**Commission économique pour l'Europe****Comité des transports intérieurs****Forum mondial de l'harmonisation  
des Règlements concernant les véhicules****Groupe de travail des dispositions générales de sécurité****109<sup>e</sup> session**

**Règlement n° 107 (véhicules des catégories M<sub>2</sub> et M<sub>3</sub>)****– Propositions de nouveaux amendements****Proposition d'amendements à la série 06 d'amendements  
au Règlement n° 107 (véhicules des catégories M<sub>2</sub> et M<sub>3</sub>)****Communication de l'experts du Royaume-Uni\***

**Figure 1**

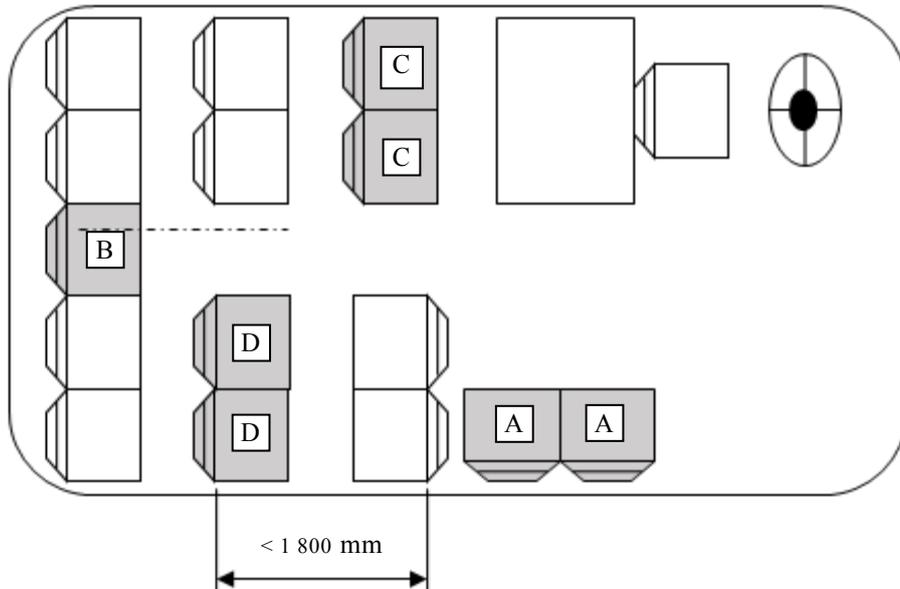
avant. Le nouveau paragraphe 7.12.2 exempte certains sièges de ces prescriptions supplémentaires (voir aussi la figure 1 ci-dessous).

Les sièges concernés par le paragraphe 7.12.2 sont :

- A. Sièges faisant face vers le côté
- B Sièges dont l'axe se trouve dans la projection longitudinale d'une allée
- C Sièges devant lesquels se trouve une structure (table fixe ou porte-bagages)
- D Sièges transversaux orientés face à face où la distance minimale entre la face avant des dossiers des sièges se faisant face ne dépasse pas 1 800 mm.

« 7.12.2 **Le paragraphe 7.12.1 ne s'applique pas aux sièges faisant face vers le côté, à ceux dont l'axe se trouve dans la projection longitudinale d'une allée, à ceux devant lesquels se trouve une structure du véhicule (par exemple une table fixe ou un porte-bagages) offrant un niveau de protection comparable à un garde-corps conforme aux exigences du paragraphe 7.12.1, ni aux sièges transversaux orientés face à face où la distance minimale entre la face avant des dossiers des sièges se faisant face, mesurée conformément au paragraphe 7.7.8.4.3, ne dépasse pas 1 800 mm.** ».
